INFORMATION TECHNIQUE

Date : 30.05.2022
TI : 0922
Type(s) de distributeur(s) : HO Siamonie Smart

Nouvelle bague pour le réglage de la mouture

Bague de réglage de la mouture
(joint torique nécessaire)

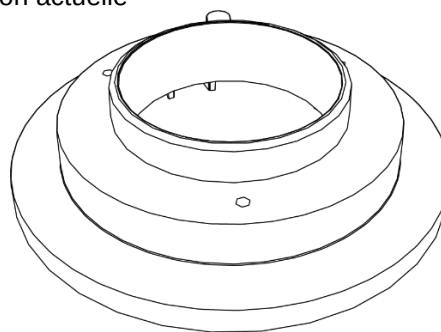
Dans le cadre de l'optimisation continue de nos produits, nous avons amélioré la bague de réglage de la mouture de la Siamonie Smart.

Ainsi, l'espace entre le moulin et bac à grains a pu encore être réduit et l'étanchéité est désormais assurée directement par un chevauchement de matériaux, réalisé avec une bride plus haute. Le joint torique servant à l'étanchéité a par conséquent aussi été supprimé.

La nouvelle bague sera montée en série à partir de la **semaine de production 20/2022** et de la machine avec le **numéro de série 90532980**.

La bague peut être commandée aussi comme pièce détachée sous le même numéro d'article qu'auparavant 417.00.324.00, et le cas échéant être échangée et mise à jour.
